Questionamentos CONCORRÊNCIA NACIONAL CN

Nº 009/2021

CARIOCA ENGENHARIA

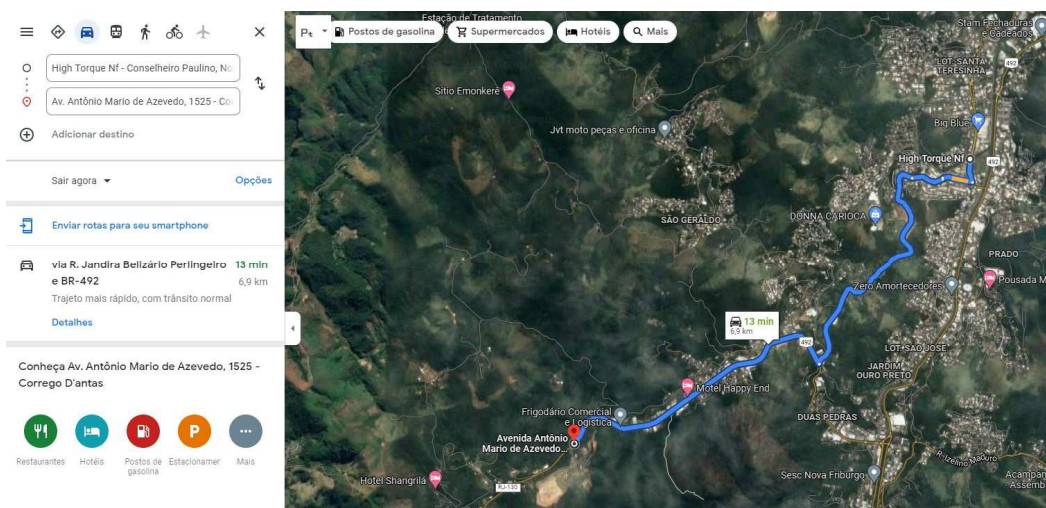
3 – Na Visita Técnica realizada in loco em 17/11/21, é notória a existência de inúmeras edificações na beira das margens do córrego. Tais edificações, em alguns trechos da obra, causarão interferências na execução da futura obra.

De forma a planejarmos a futura obra, solicitamos que seja informado o status das desapropriações destes imóveis.

A previsão é que todos já estejam desapropriados e demolidos antes do início das obras?

Resposta: No presente momento, todo o trecho da intervenção encontra-se desimpedido para execução da obra. Eventuais obstruções e desfazimentos de bemfeitorias ou edificações que necessitam de intervenção serão avaliados durante o decorrer da obra mediante fato concreto.

Resposta: conforme resposta acima.
